Fecha de edición	21/06/2016
N° de documento	SUPAIR_2016/06_002
Número de página	1 / 4

COMUNICADO DE SEGURIDAD

OBJETO: Apertura repentina en vuelo de la hebilla automática de la cinta ventral

Procedimiento a seguir:

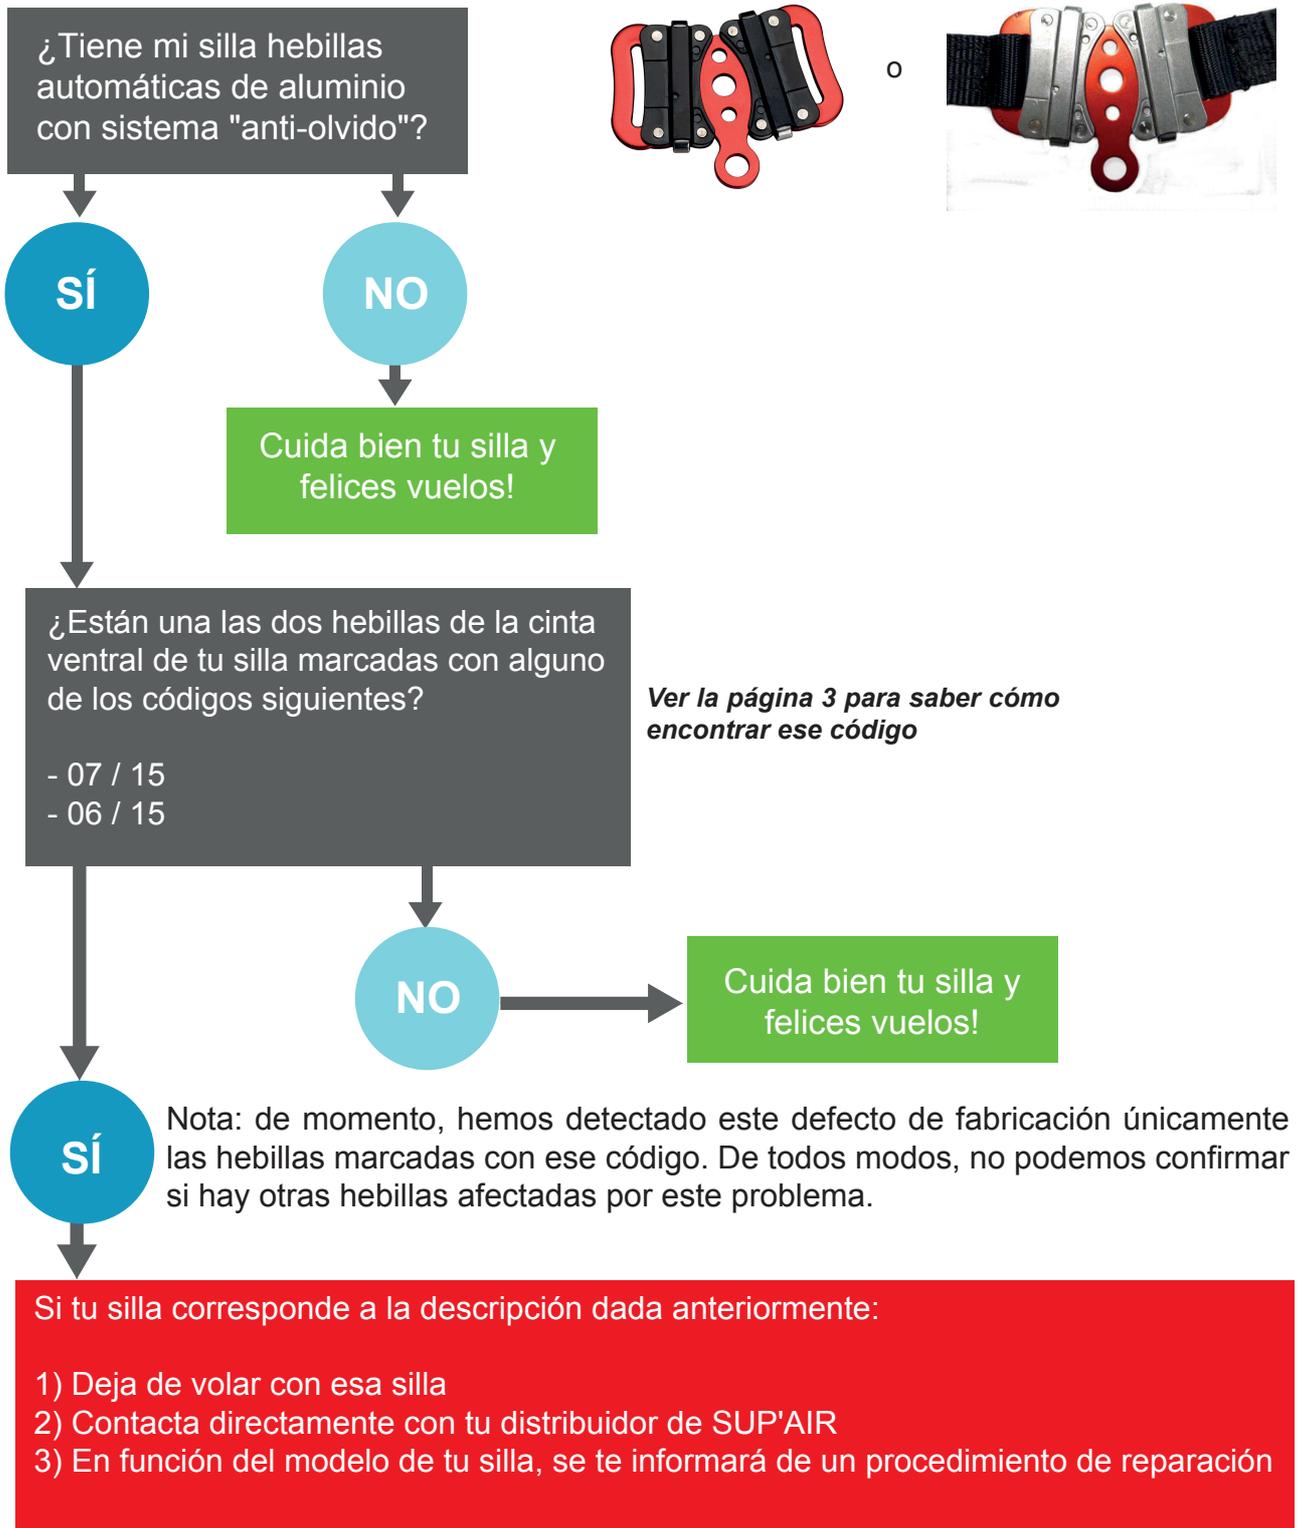
Se ha dado el caso de que algunas hebillas automáticas de aluminio de las que se emplean para cerrar la cinta ventral en sillas de SUP'AIR, se han abierto en vuelo de manera súbita. Estas aperturas únicamente afectan a las cintas ventrales dotadas de "anti-olvido". Los casos constatados son raros.

Este mal funcionamiento se debe a un defecto de fabricación que resulta invisible a simple vista y que no puede reproducirse mediante una prueba.

¿Cómo identificar si mi silla puede estar afectada?

Procedimiento a seguir en caso de sospechar que el problema existe:

- Dejar de volar con la silla afectada

- Rellenar el formulario "Hebilla automática de la ventral - procedimiento de cambio" (a continuación)
- Contactar con tu revendedor o distribuidor, quien se encargará de informarte sobre el procedimiento a seguir:

Tu silla puedes repararla tú mismo en tu casa. Te enviaremos un nuevo "anti-olvido" para que efectúes tú mismo la reparación y puedas volar de nuevo con total seguridad.
